改善箇所説明図①

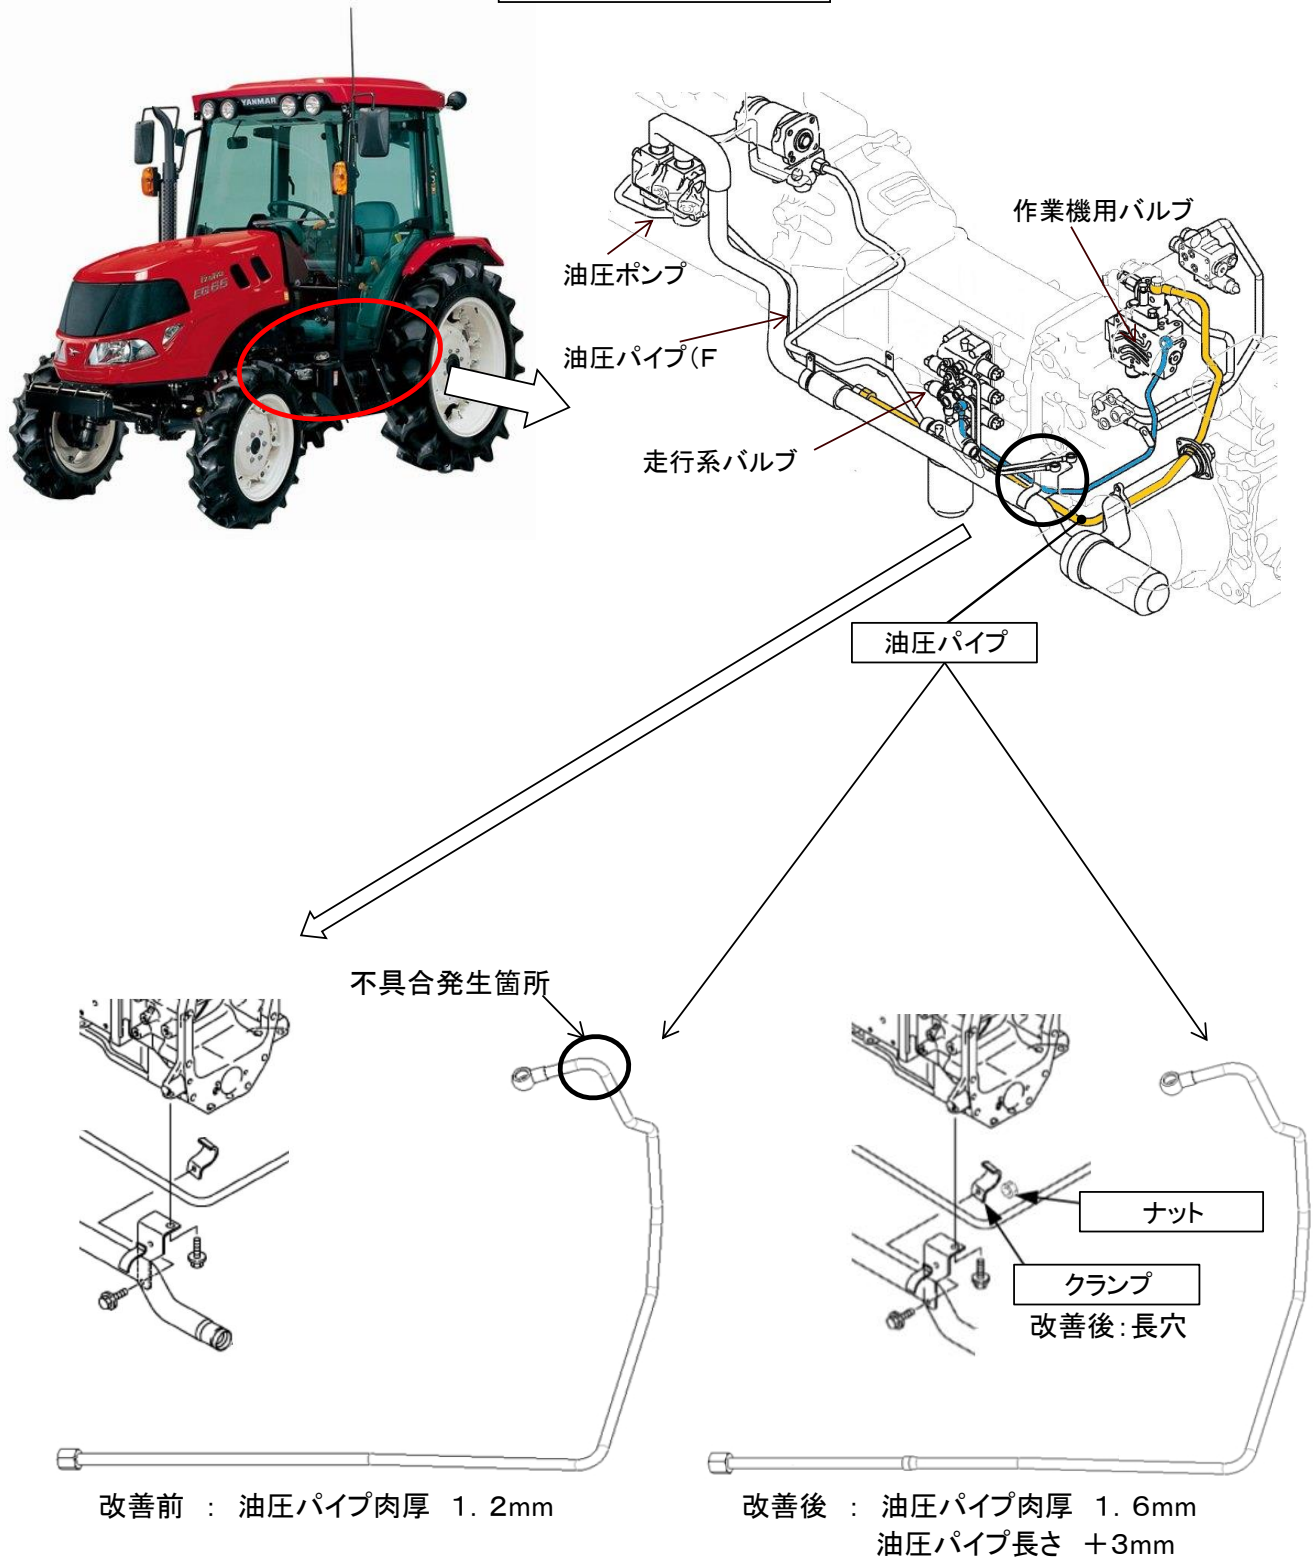
農耕トラクタの油圧配管において、油圧ポンプから作業機用バルブへの油圧パイプの形状が不適切なため、高い応力が発生して組み付けられているものがある。そのため、そのままの状態で使用を続けると、振動により繰り返し応力が加わり、油圧パイプに亀裂が生じ、油漏れが発生して、最悪の場合、トランスミッションが作動不良となり、走行不能になるおそれがある。

全車両、ポンプから作業機用バルブへの油圧パイプとクランプを対策品に交換する。

油圧パイプにつなぎ部の有無によって、判断が可能。
